INFORME DE CONTROL CONCURRENTENTE
N° 009-2022-OCI/0335-SCC

**“PROYECTO: REHABILITACIÓN DE LA
INFRAESTRUCTURA DE INSTITUCIÓN EDUCATIVA
INICIAL N° 1598 DIVINO NIÑO JESÚS, DISTRITO DE
CASMA, PROVINCIA DE CASMA, DEPARTAMENTO DE
ANCASH”**

CASMA, 27 DE ABRIL DE 2022

IMAGEN N° 01
PLANO DE ELECTRIFICACIÓN DEL PABELLÓN 1-EXPEDIENTE TÉCNICO

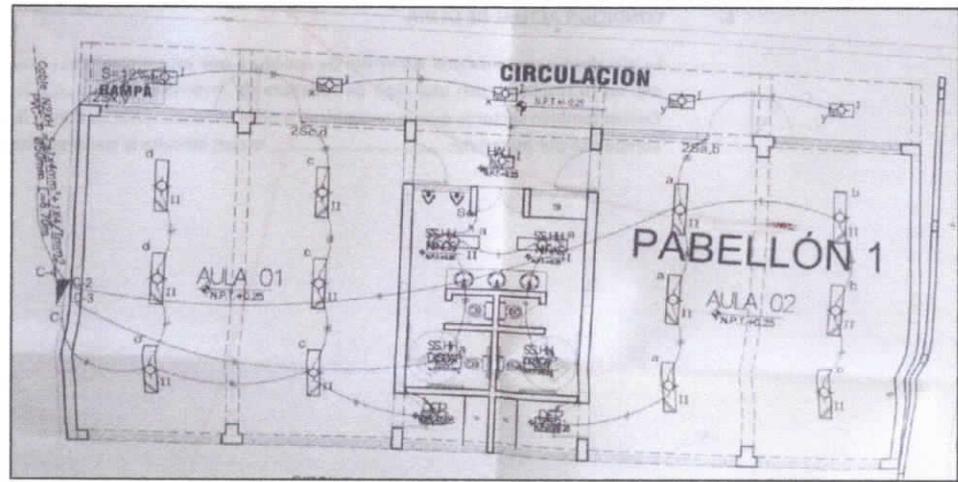
CUADRO N° 14
LUMINARIAS Y SU CUMPLIMIENTO EN EL PABELLÓN 1

| N° | Tipo | Ubicación | Cantidad Exp. técnico | Cumple (SI/NO) |
|----|-------------------|--------------------|-----------------------|----------------|
| 1 | N.E. ¹ | Aula 02 | 06 | NO |
| 5 | N.E. | SS.HH., Pasadizo | 02 | NO |
| 7 | N.E. | Aula 01 | 06 | NO |

IMAGEN N° 02
PLANO DE ELECTRIFICACIÓN DEL PABELLÓN 2-EXPEDIENTE TÉCNICO

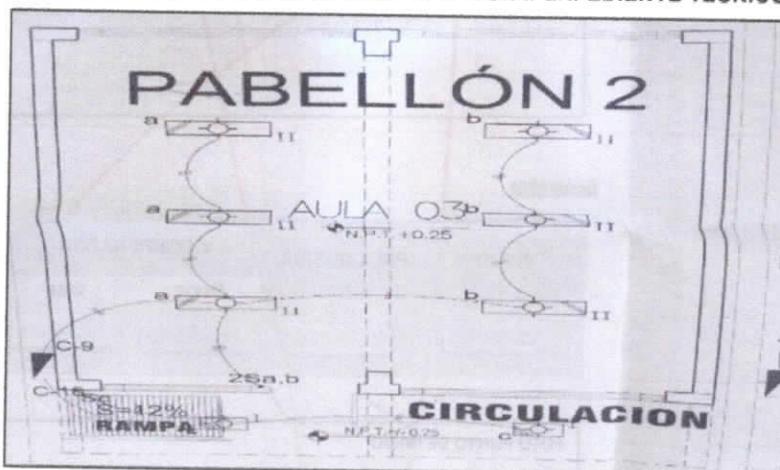
CUADRO N° 15
LUMINARIAS Y SU CUMPLIMIENTO EN EL PABELLÓN 2

| N° | Tipo | Ubicación | Cantidad | Cumple (SI/NO) |
|----|------|--------------------|----------|----------------|
| 1 | N.E. | Aula 03 | 06 | NO |

IMAGEN N° 03
PLANO DE ELECTRIFICACIÓN DEL PABELLÓN F Y G-EXPEDIENTE TÉCNICO

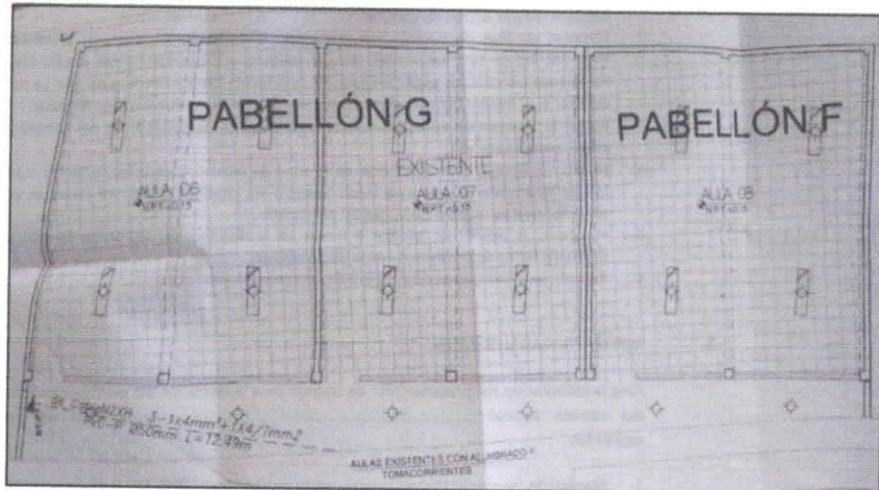
CUADRO N° 17
LUMINARIAS Y SU CUMPLIMIENTO EN EL PABELLÓN F Y G

| Nº | Tipo | Ubicación | Cantidad | Cumple (SI/NO) |
|----|------|--------------------------|----------|----------------|
| 2 | N.E. | Voladizo, pabellón F y G | 06 | NO |
| 3 | N.E. | Aula 07 | 04 | NO |
| 4 | N.E. | Aula 06 | 04 | NO |

IMAGEN N° 04
PLANO DE ELECTRIFICACIÓN DEL PABELLÓN 3 Y 4-EXPEDIENTE TÉCNICO

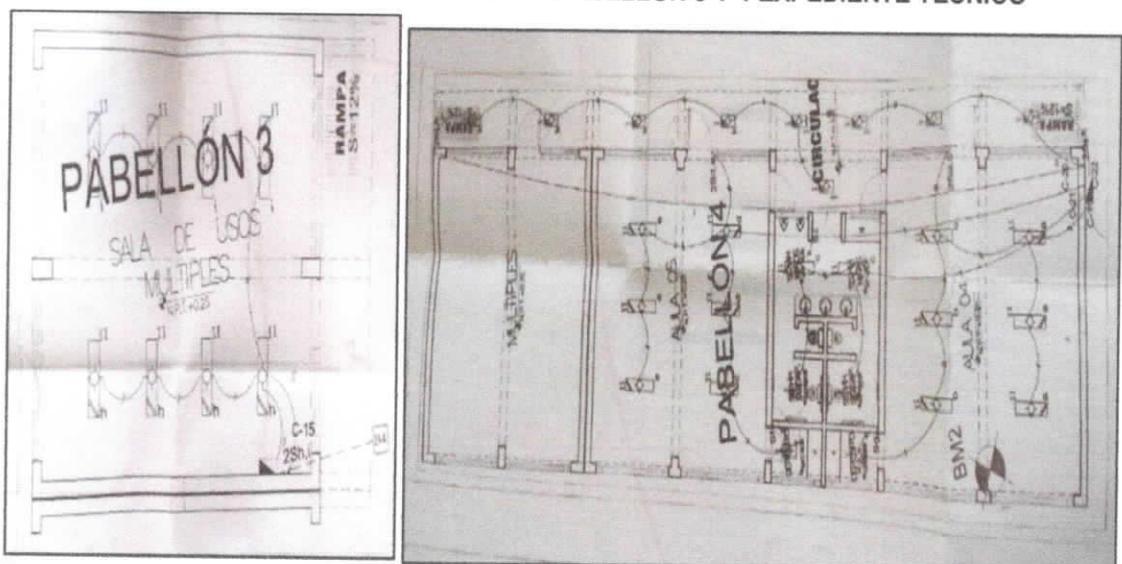
CUADRO N° 18
LUMINARIAS Y SU CUMPLIMIENTO EN EL PABELLÓN 3 Y 4

| N° | Tipo | Ubicación | Cantidad | Cumple (SI/NO) |
|----|------|--------------------------|----------|----------------|
| 1 | N.E. | Sala de usos múltiples | 08 | NO |
| 3 | N.E. | Aula 05 | 06 | NO |
| 5 | N.E. | SS.HH., pasadizo | 02 | NO |

IMAGEN N° 05
PLANO DE ELECTRIFICACIÓN DEL PABELLÓN 5-EXPEDIENTE TÉCNICO

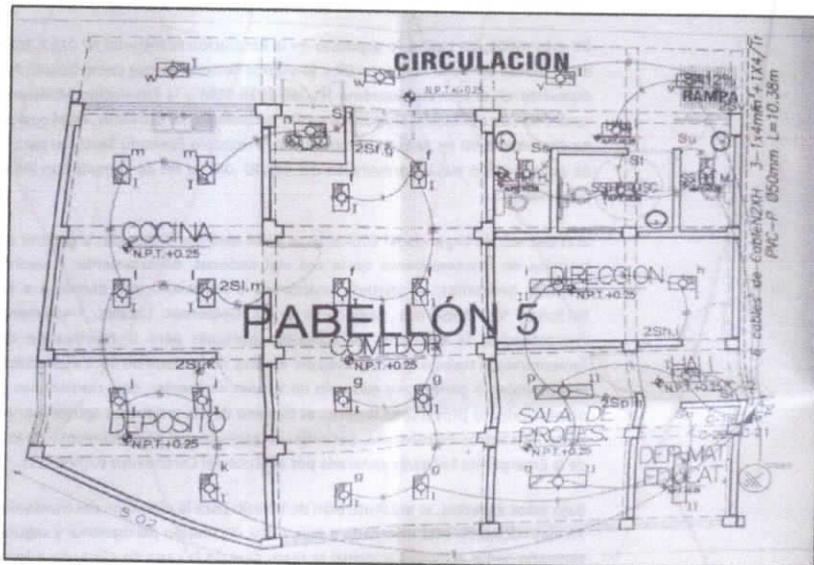
CUADRO N° 19
LUMINARIAS Y SU CUMPLIMIENTO EN EL PABELLÓN 5

| N° | Tipo | Ubicación | Cantidad | Cumple (SI/NO) |
|----|------|------------------------------------|----------|----------------|
| 10 | N.E. | Departamento de material Educativo | 01 | NO |
| 11 | N.E. | Sala de profesores | 02 | NO |
| 12 | N.E. | Dirección | 01 | NO |

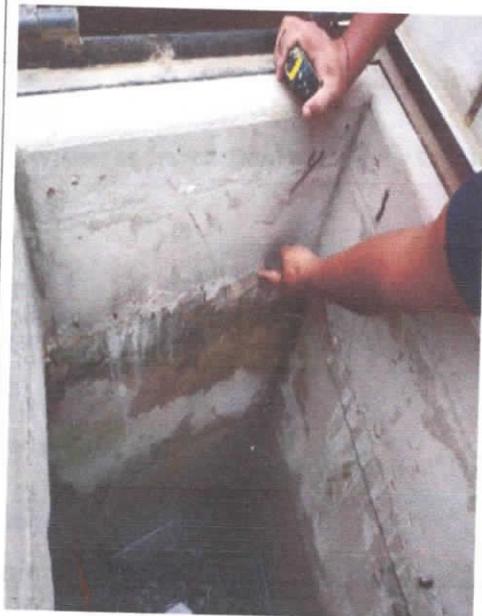
Se pudo constatar que la cisterna no cuenta con la escalera metálica interna tipo gato angora, el interior de la cisterna no ha sido impermeabilizada, la presencia de restos de encofrado, acero y rebabas; lo cual, podría implicar un riesgo a la seguridad cuando se requiera realizar el mantenimiento, la contaminación del agua almacenada y consecuentemente, la salud de los beneficiarios de la institución educativa. Por otra parte, se evidencia cangrejeras en los nudos de los pórticos del tanque elevado; situación que podría, generar fallas ante un evento sísmico debido a un proceso constructivo deficiente.

Fotografía n.º 13: Pabellón 1, falta pernos

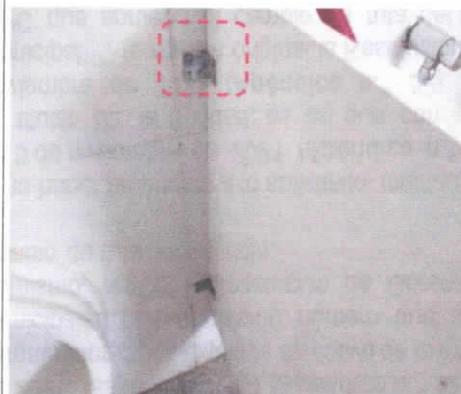
| N° | Ubicación | De lo evidenciado durante la inspección |
|----|-----------------------|--|
| 2 | SS.HH., urinarios | Se ha colocado una división de melanina, con cuatro ángulos de soporte de 8 pernos cada uno de los cuales solo presentan 05, pernos en cada ángulo de anclaje |

Fotografía n.º 14: Pabellón E, llave obstruida

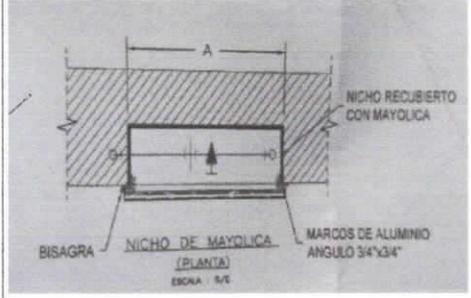
| N° | Ubicación | Observaciones |
|----|-----------------------|---|
| 3 | SS.HH., niños y niñas | Los nichos de las llaves de control se encuentran obstruidas con concreto, lo cual impide su funcionamiento y manipulación para la operatividad de las mismas, los marcos han sido recortados con lo cual su sección ha disminuido. |

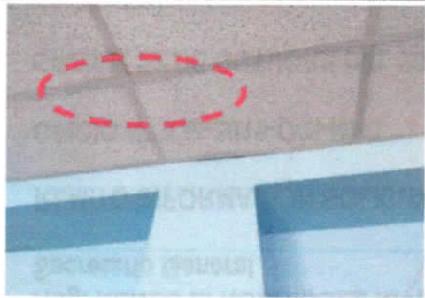
Se pudo constatar que todas las instalaciones de interruptores, data y emergencia han sido modificados en cuanto a sus ubicaciones; sin embargo, dicho replanteo no ha sido plasmado en los planos presentados en la liquidación de obra; por lo cual, podría representar inconvenientes para el mantenimiento y operatividad de la infraestructura.

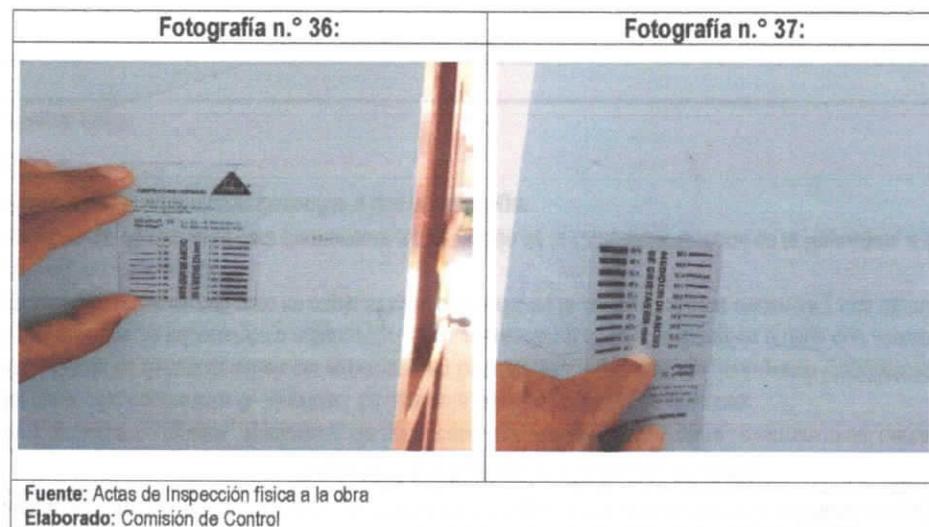
Se pudo advertir fisuras en diversas columnas de pabellones de las Institución Educativa, tal como se muestra a continuación:
